**Modulo per la presentazione delle osservazioni per i piani/programmi/progetti sottoposti a procedimenti di valutazione ambientale di competenza statale**

ID: Codice procedura (ID\_VIP/ID\_MATTM):10844

Impianto per la produzione di energia elettrica da fonte eolica, costituito da 6 aerogeneratori della potenza complessiva di 37,2 MW, un sistema di accumulo da 25 MW e relative opere connesse in località "Rempillo" nel comune di Pitigliano (GR).

# ALLEGATO alle OSSERVAZIONI all' IMPIANTO EOLICO denominato REMPILLO nel COMUNE di PITIGLIANO ( GR). Com

# Analisi degli Impianti Eolici Esistenti e in Progetto

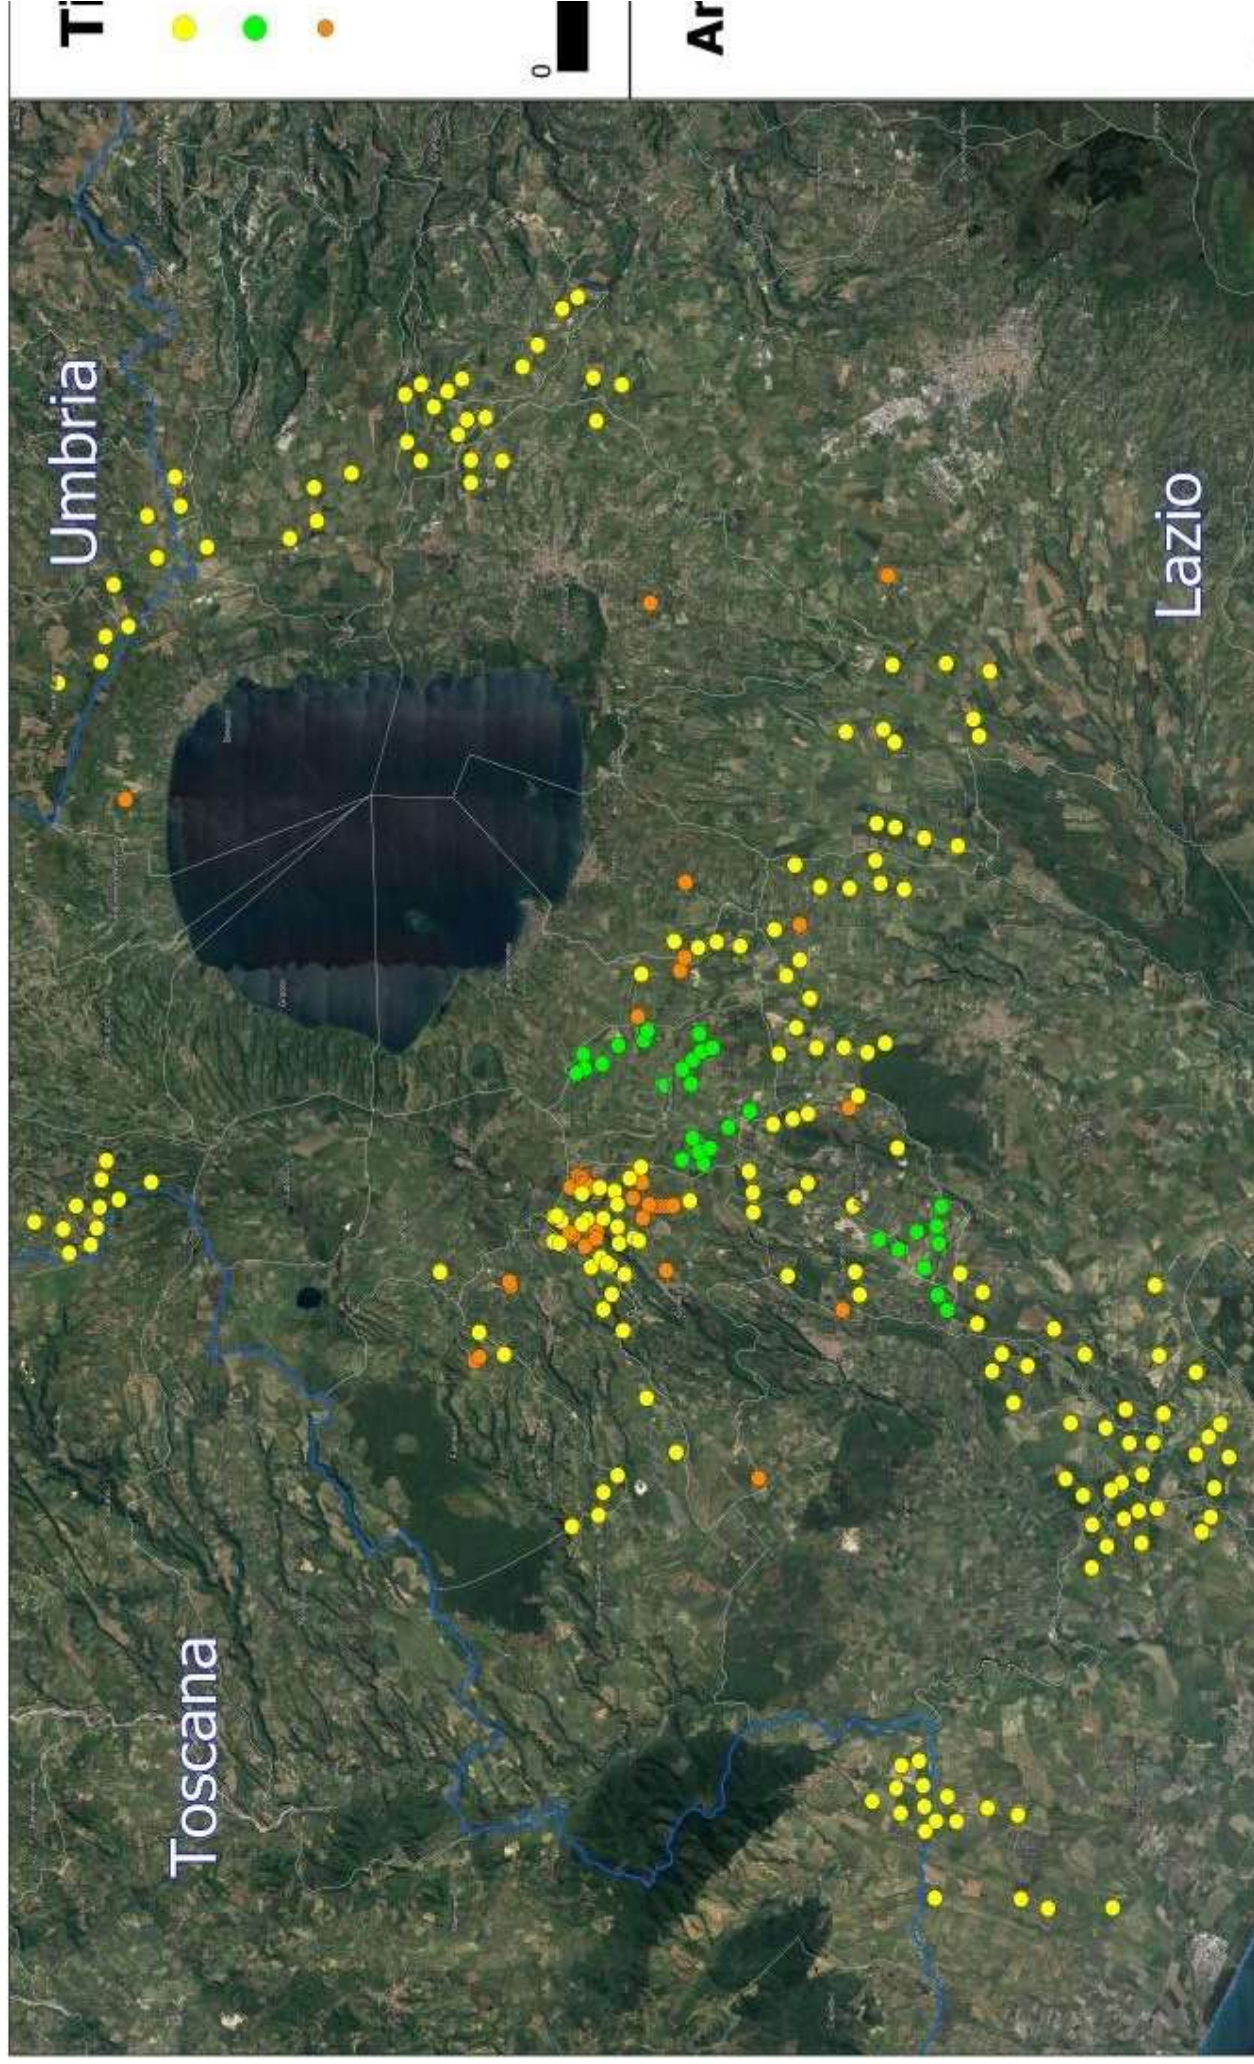
In sintesi, visti l'art. 20 comma 8 lettera c) quater del D.Lgs n 199/2021 e le Linee guida nazionali appena citate, considerato l'enorme impatto dell'impianto eolico industriale denominato "Rempillo" sulla zona paesaggistica di notevole interesse pubblico ben individuata nelle immagini n.1 e n. 2 e sui

Beni Culturali evidenziati nell'immagine n. 3 dell'Allegato alle presenti Osservazioni, per la collocazione delle pale P04 e P05 direttamente all'interno del perimetro di un'area archeologica e per gli impatti anche sull'area intermedia e vasta dei pregiati territori laziali della Tuscia settentrionale e in particolare di quelli del pitiglianese ricco di emergenze agricole, naturalistiche, storiche e archeologiche del periodo etrusco ma non solo, si chiede che venga negata l'autorizzazione all'insediamento dell'impianto eolico denominato "Rempillo".

# Analisi di Intervisibilità Cumulativa delle Pali

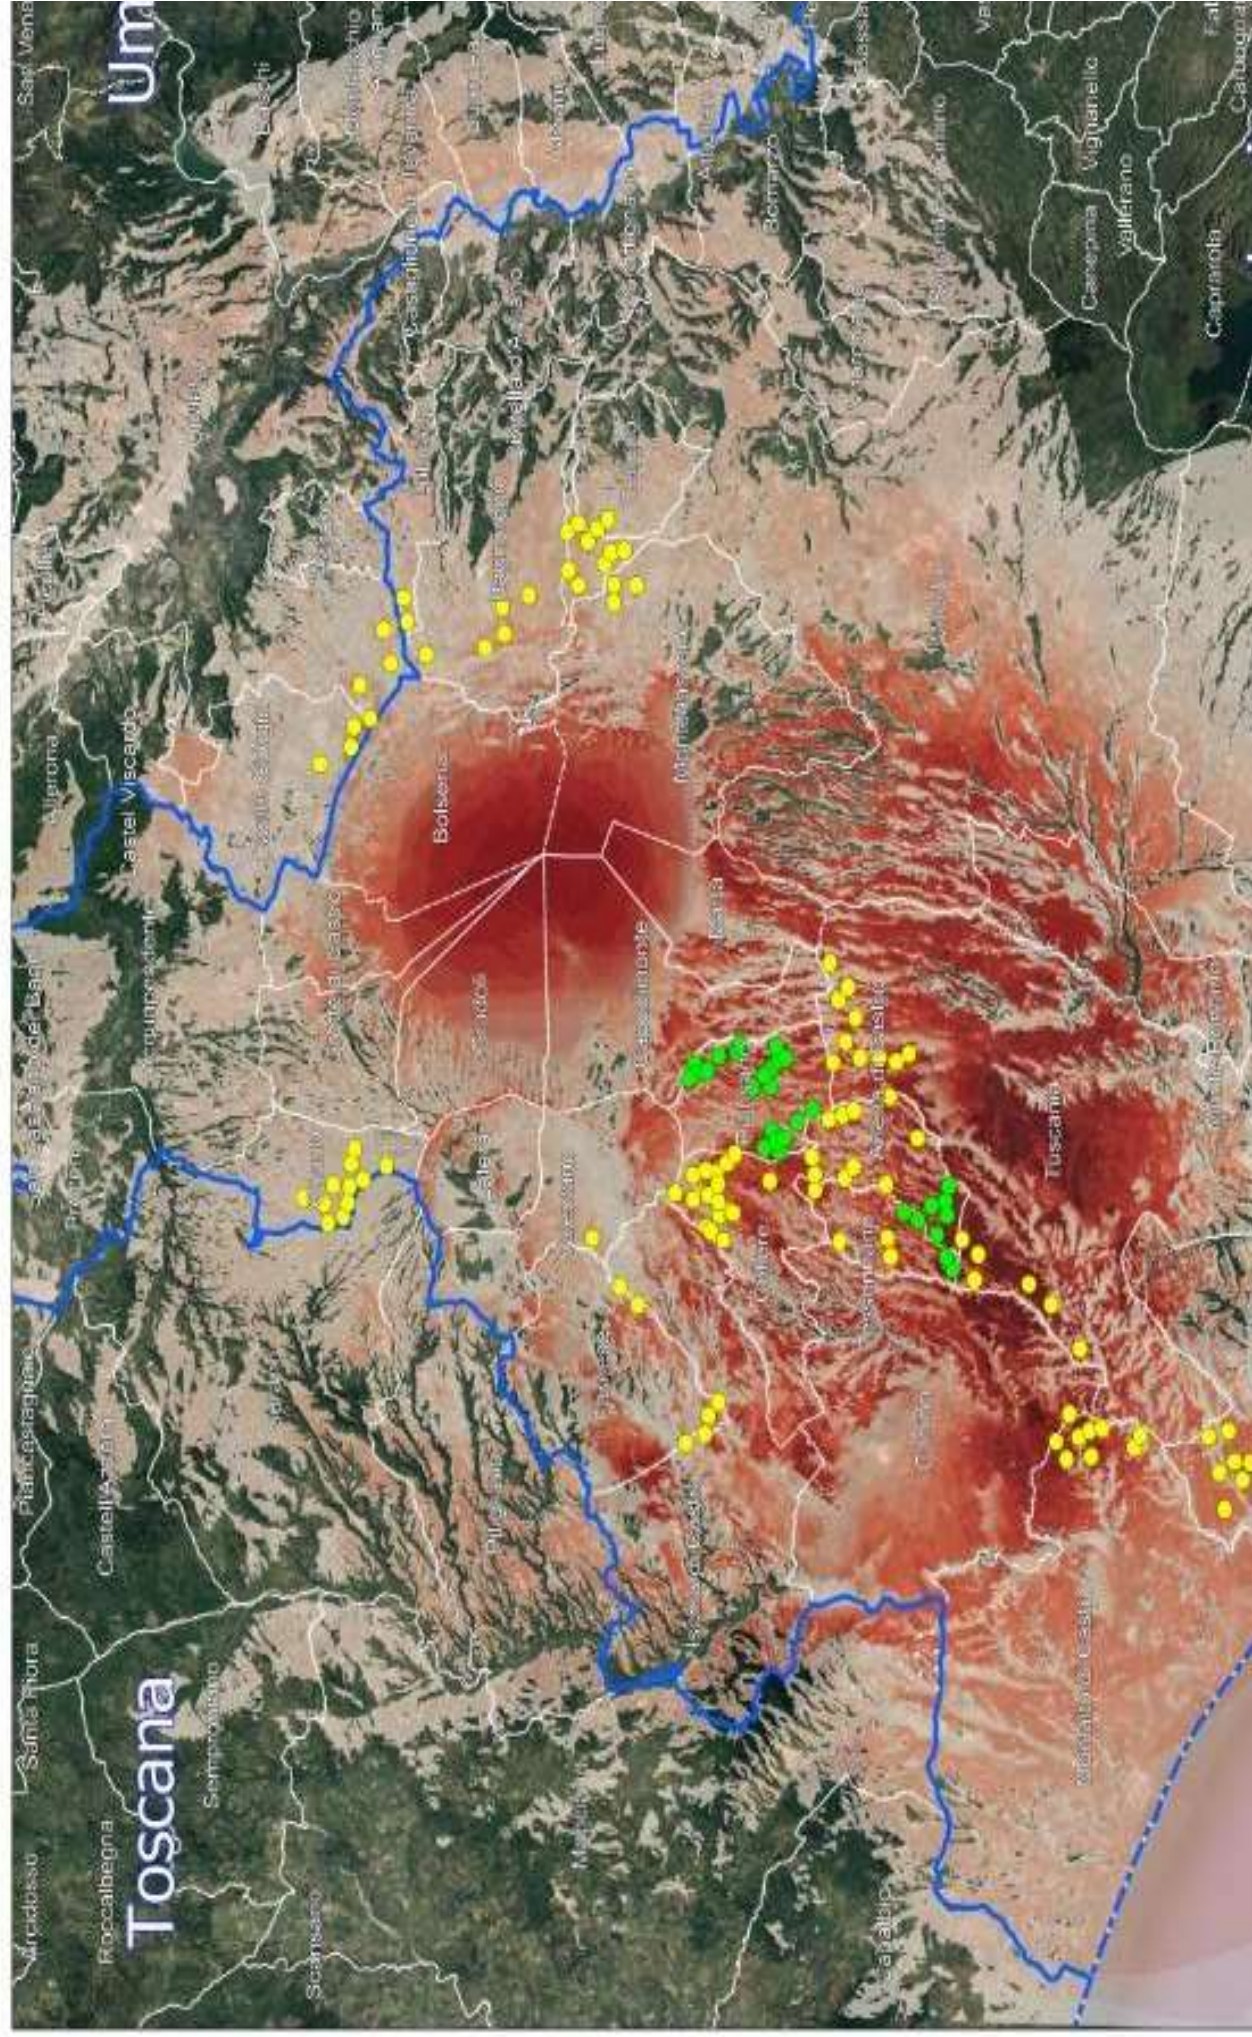
Quindi anche la Regione come Ente deputato dalla normativa nazionale a legiferare sulle aree idonee e non idonee si è espressa riguardo al fatto che abbia assolto ai doveri e alle quote stabilite dal PNIEC e in ambito regionale la provincia di Viterbo è stata quella con il più alto tasso di impianti FER tra tutte e quindi ormai satura ed il cumulo degli impianti FER installati, autorizzati e in progetto rappresenta una elevata criticità per la sostenibilità ambientale di ulteriori eventuali iniziative. L'impianto eolico “ Rempillo” pur essendo “esterno al confine provinciale e regionale ma nelle sue immediate vicinanze ( a soli 100 metri i primi due aerogeneratori) oltre ad impattare sul territorio e sulle economie di tre Comuni del Lazio ( Farnese, Valentano e Latera) si trova nelle fasce di rispetto dei Beni di notevole interesse pubblico come si è evidenziate nelle Osservazioni nn. 1 e 2 e crea anche degli impatti negativi anche sui beni naturalistici come verrà dettagliato nell'Osservazione n. 4. Inoltre andrebbe a sommarsi al già enorme cumulo di impianti eolici e fotovoltaici e geotermici che già creano una elevata criticità ambientale nella provincia di Viterbo e interferiscono anche con il territorio toscano come si può vedere dalle immagini nn. 4 e 5

dell'Allegato Report Fotografico n. 1.
